RESOLUCIÓN No. DEIA-RE-No. 018-2024
De 17 de Diciembre de 2024.

Por la cual se admite la solicitud de retiro del proceso de evaluación de impacto ambiental del Estudio de Impacto Ambiental, Categoría II, del proyecto denominado **“RECUPERACIÓN DE FINCA N°294788 Y N°294790 MEDIANTE RELLENO, CONFORMACIÓN Y ADECUACIÓN DE TERRACERÍA”**, cuyo promotor es la sociedad **WIND & WAVES, S.A.**

Por medio de la presente le remitimos el **INFORME TÉCNICO DICOMAR N°113-2024**, donde se realizan evaluaciones, observaciones y comentarios técnicos sobre la Segunda información aclaratoria del Estudio de Impacto Ambiental Categoría II, denominado: "RECUPERACIÓN DE FINCAS 294788 Y N° 294790 MEDIANTE RELLENO CONFORMACIÓN Y ADECUACIÓN DE TERRACERÍA, presentado por el promotor WIND & WAVES, S.A., ubicado en el distrito y corregimiento de Chame, provincia de Panamá Oeste; en atención al proceso de Evaluación solicitado a esta Dirección mediante Memorando-DEEIA-0675-2709-2024 y expediente DEIA-II-F-041-2023.

RESPUESTA A SEGUNDA SOLICITUD DE INFORMACIÓN ACLARATORIA, SEGÚN LA NOTA QUE SEÑALA:

Imagen N°2. Sección 01K+500

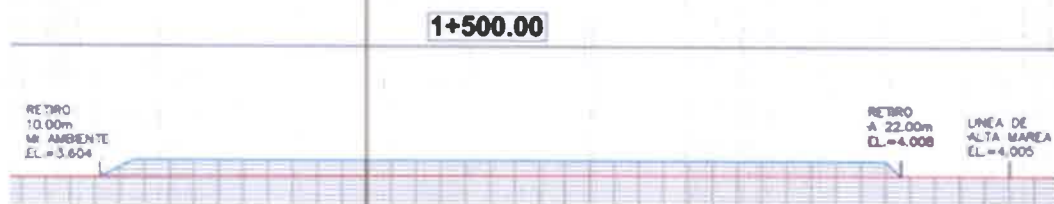
Analizada la respuesta presentada, no se realizó la modelación solicitada, por lo tanto, la información aportada no brinda el rigor técnico que permita determinar la viabilidad del proyecto, debido a que, al no presentarse el modelado que ilustre los escenarios de las interacciones del proyecto en el entorno, enfatizando que, la región históricamente registra cambios importantes en la dinámica costera, evidenciándose la erosión de la zona del proyecto por intervenciones del mar y las fuentes hídricas existentes.

Aunado a lo anterior, cabe mencionar que, el objetivo del proyecto es recuperar superficies que fueron afectadas históricamente por la dinámica marina e hidrológica de la región lo que modificó la línea de costa ampliando la planicie de inundación del río Chame. Condición que se mantienen en la actualidad, dado a que se ha registrado afectaciones de la vialidad (calles) por la modificación de la línea de costa. Dicho esto, hace de suma importancia la modelación solicitada en la información aclaratoria, para poder sustentar si la ejecución del proyecto podría potenciar o no, la producción de impactos ambientales significativos en la zona y áreas circundantes que puedan potenciar la condición de riesgo evidente en la región.

Características técnicas del relleno: Cumpliendo con lo establecido y acordado se dejará un retiro externo de 22 metros desde la línea de alta marea y un retiro interno de 10 metros en la sección del canal natural central. Como ejemplo se incluye una imagen de la sección 01k+500.

Sobre los boulder debe colocarse material granular (tipo tosca) y en la capa superficial material con contenido de finos que permita compactar de forma adecuada el relleno proporcionando una superficie uniforme y estable. Las capas del material superior deben compactarse cada 25 cm de espesor y al material debe realizarse un ensayo de Proctor Modificado (ASTM D-1557). En campo debe lograrse el 95% de grado de compactación para esta capa superficial.

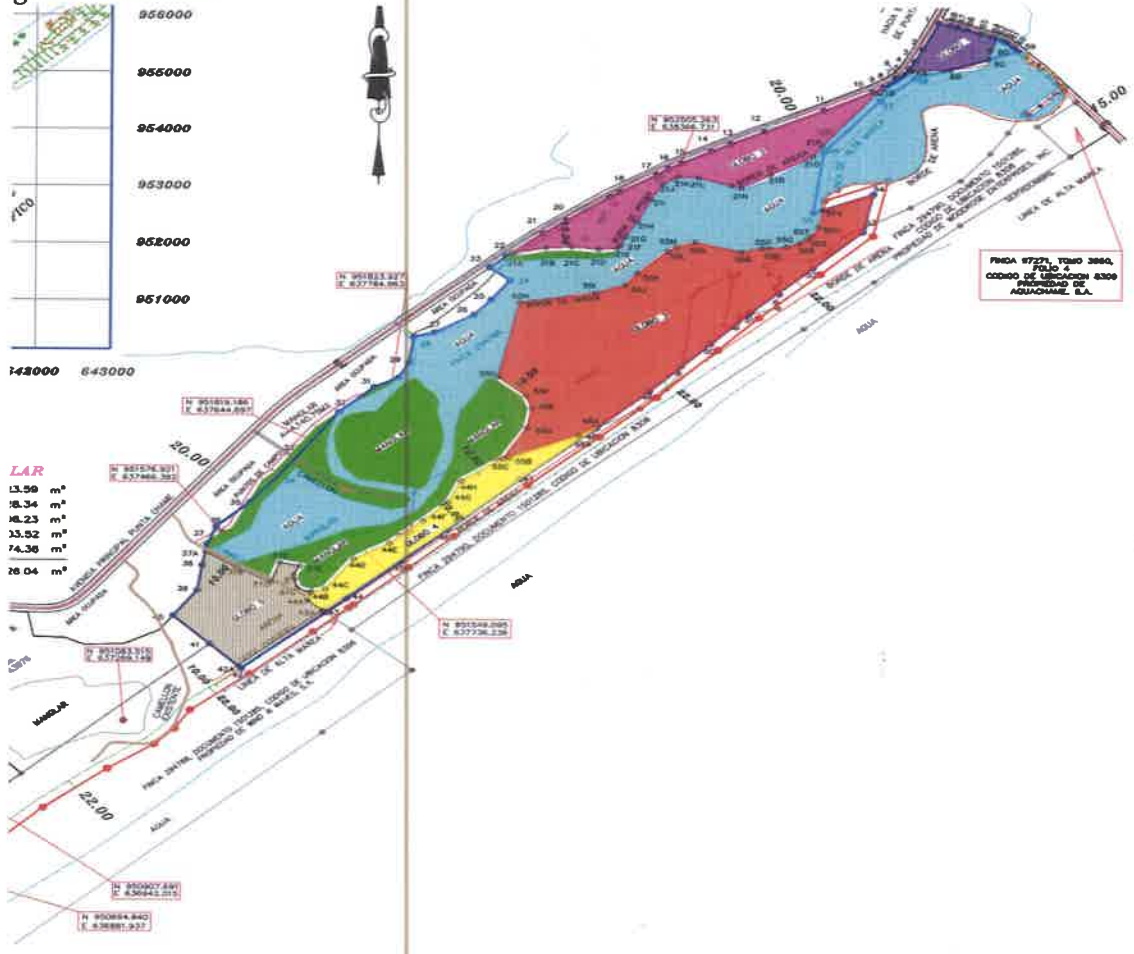
Análisis DICOMAR 12b.
Consideramos que la respuesta es satisfactoria.

Respuesta 12c.
Adjunto presentamos plano que presenta demarcada en color rojo la línea de alta marea, los cinco globos, sus áreas, las áreas de manglar, el área de flujo y reflujo de marea y sus georreferencias.
